改善箇所説明図

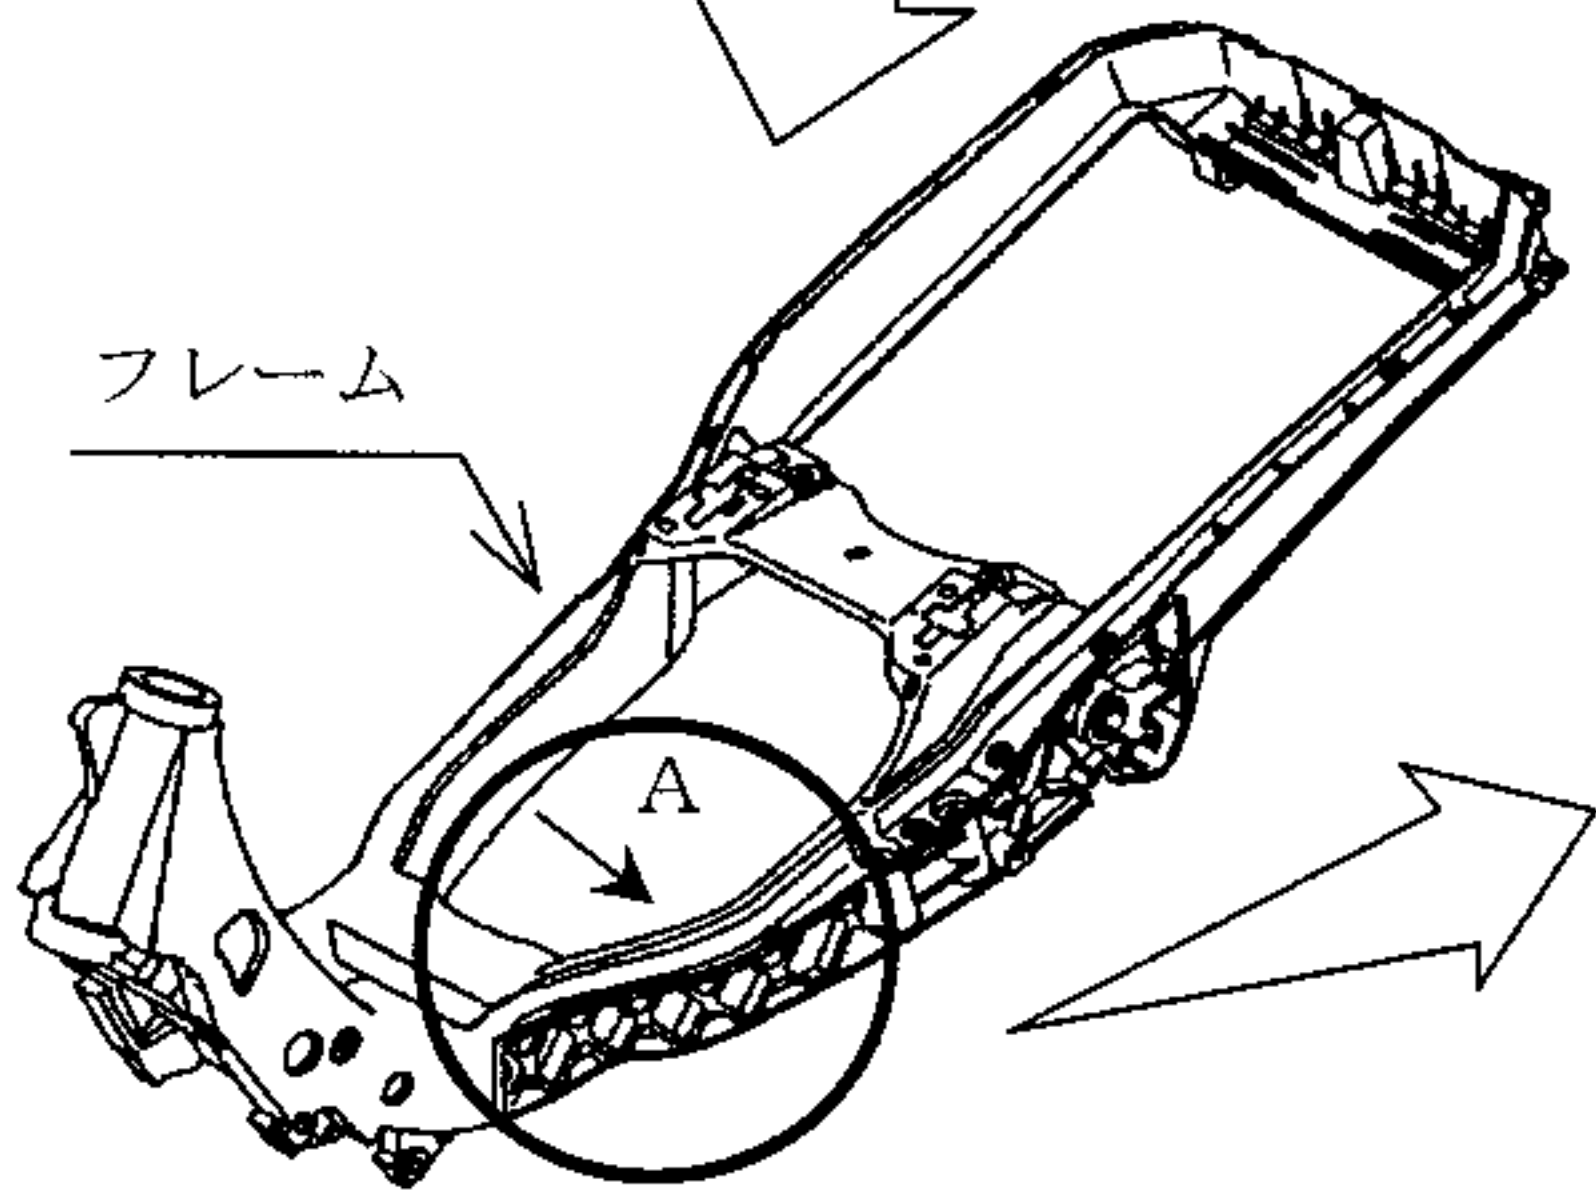
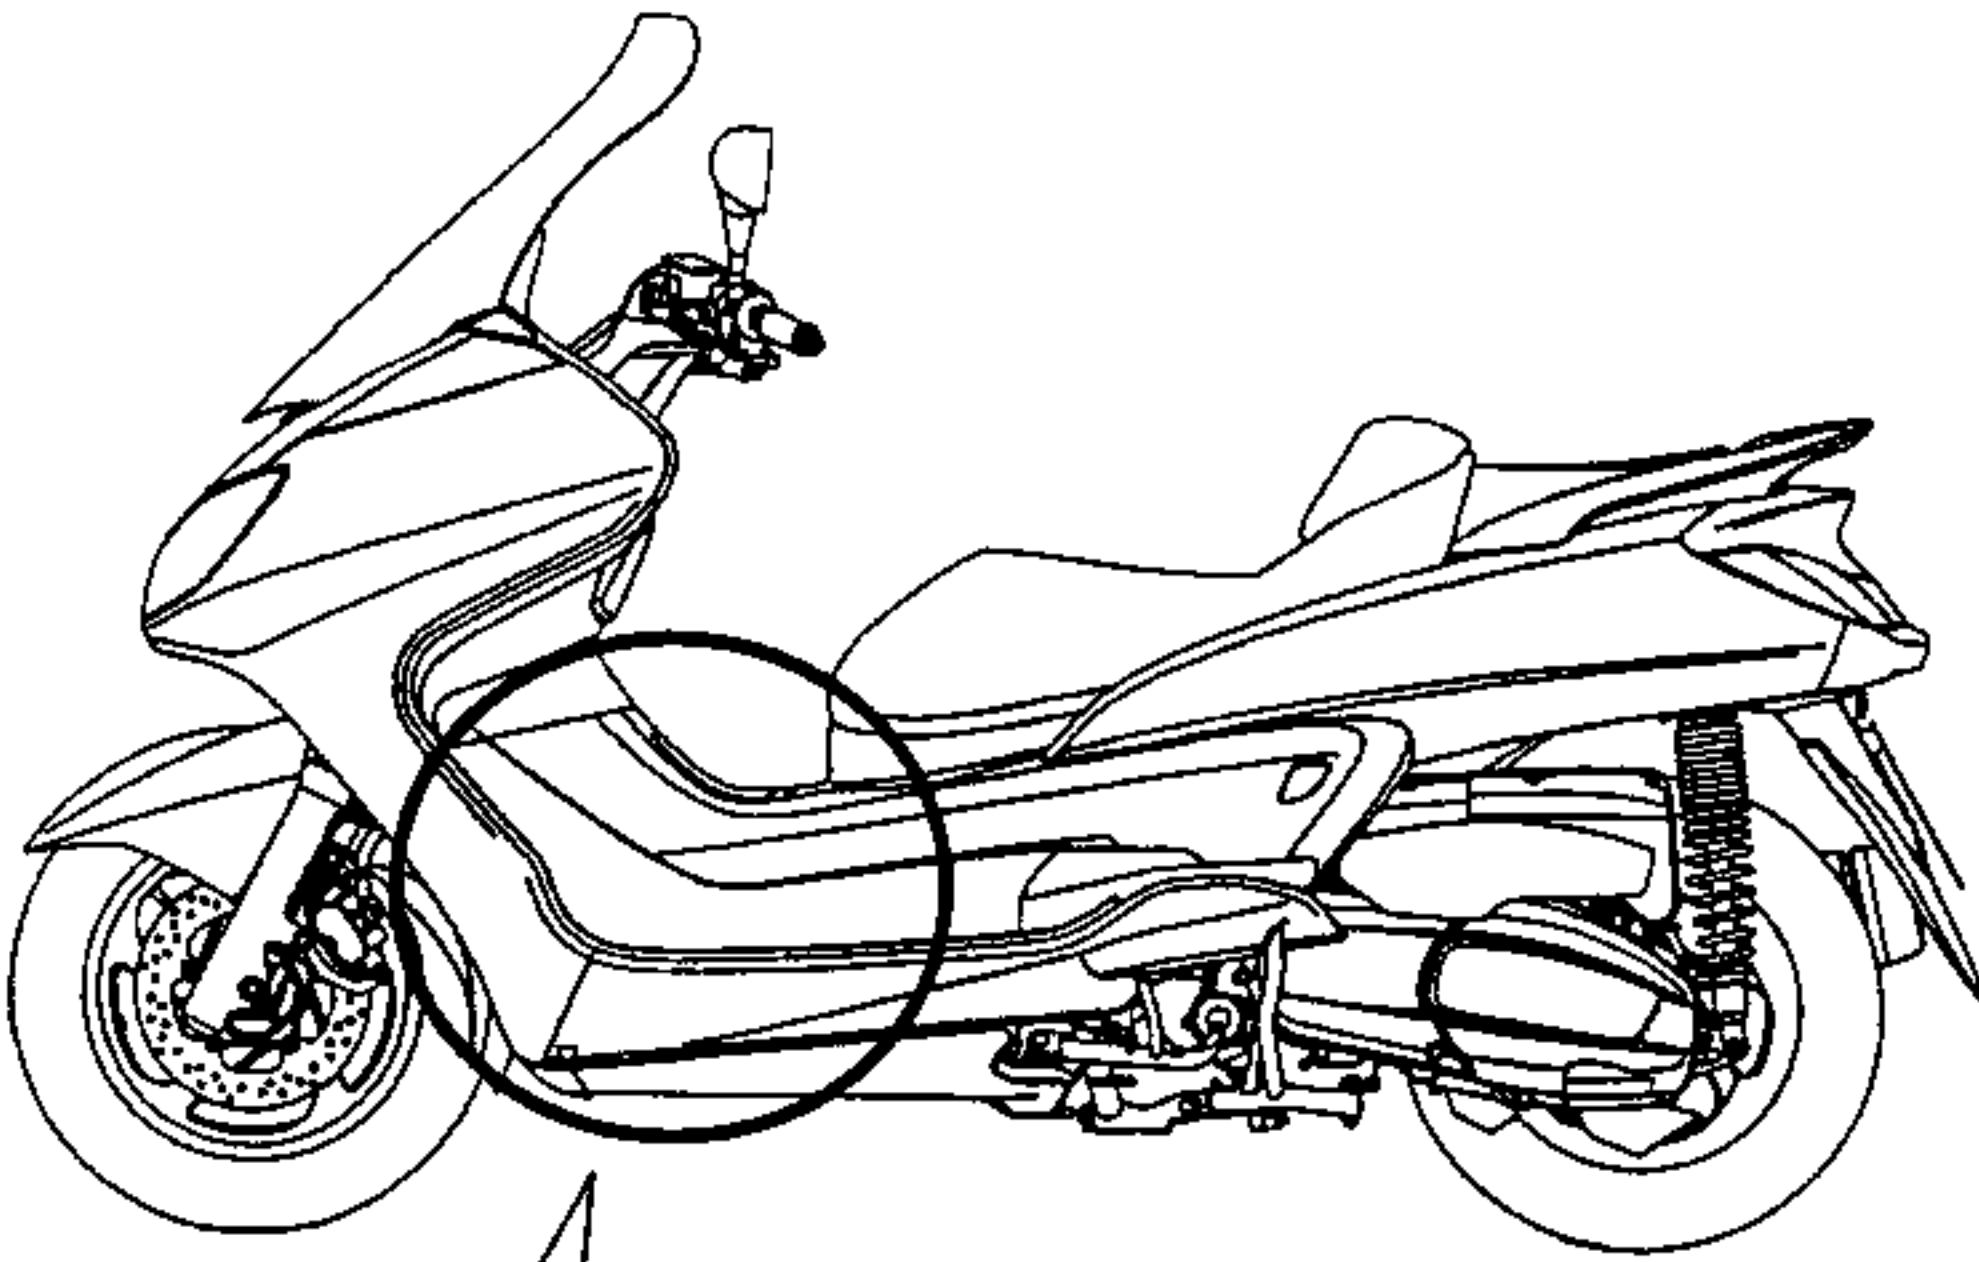
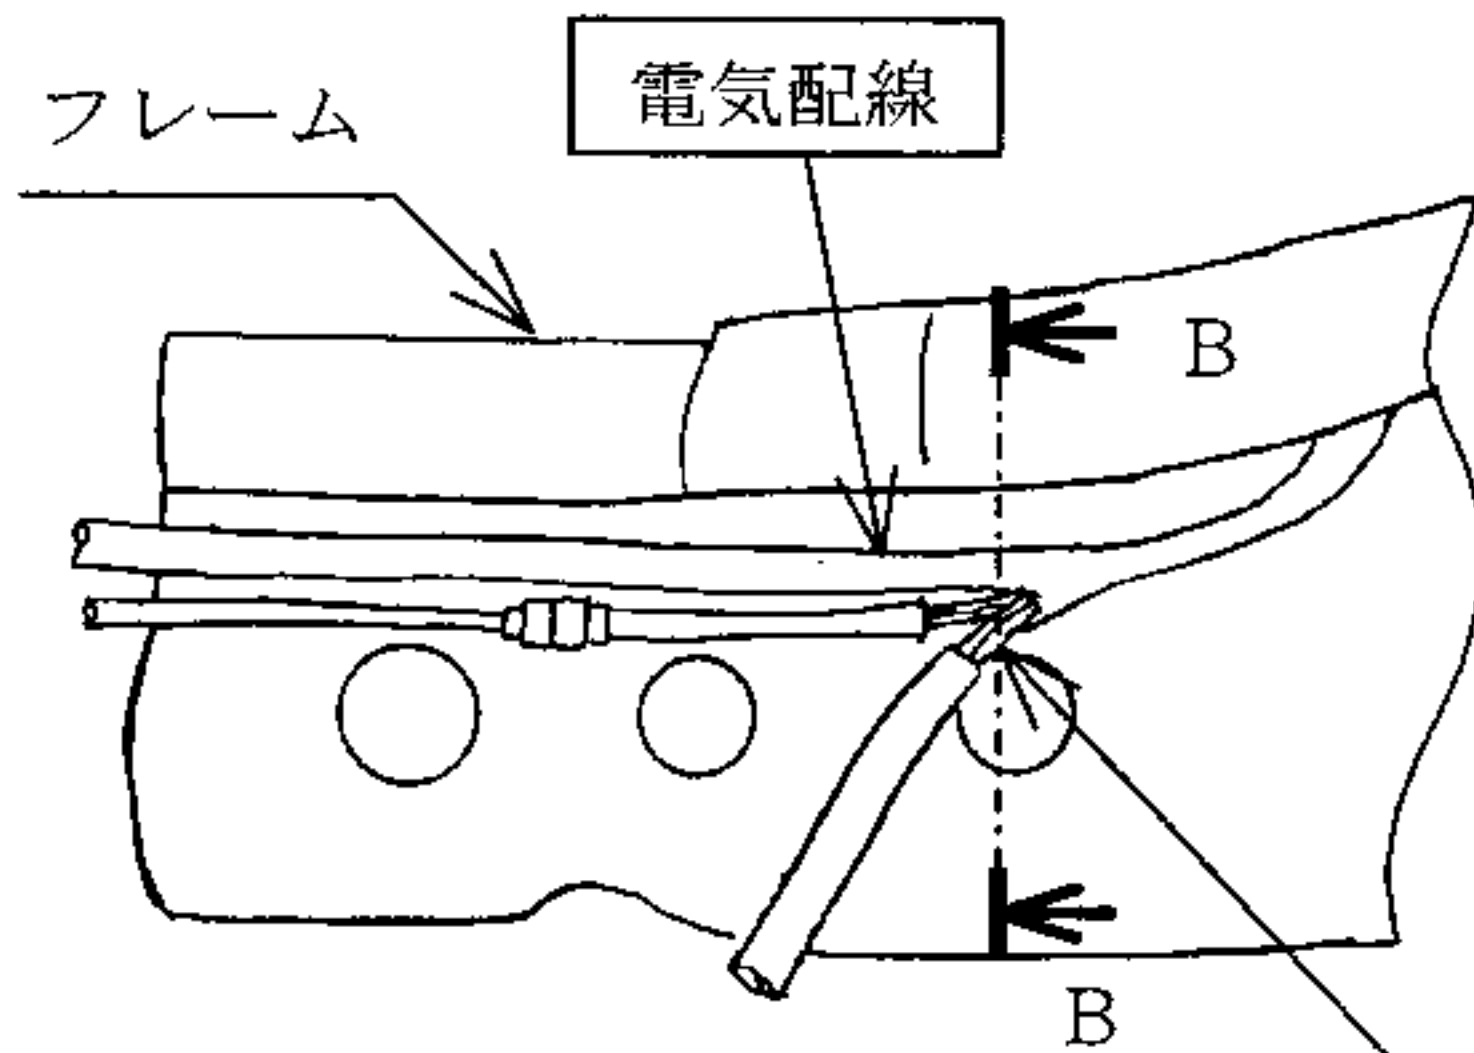
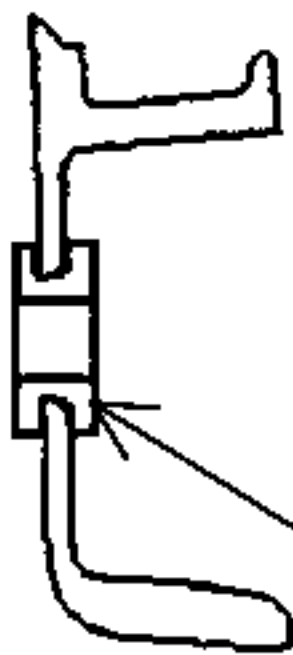
基準不適合発生箇所

電気配線の取りまわしが不適切なため、フレームの肉抜き孔の角部に当該配線が接触し、被覆が損傷するものがある。そのため、そのままの状態で使用を続けると、当該配線が短絡しヒューズが切れて、原動機が停止し前照灯が不灯となるなど電気系統の一部が作動しなくなるおそれがある。

改善の内容

全車両、フレームの孔部(電気配線が接触するおそれのある左側前方より二箇所)にグロメットを取り付ける。

なお、電気配線を点検し、損傷している場合には、修正可能なものは修正し、修正不可能なものは新品と交換する。

グロメット(追加)

識別：サブフレームのメインスタンドスプリング取付部下側に白ペイントを塗布する。
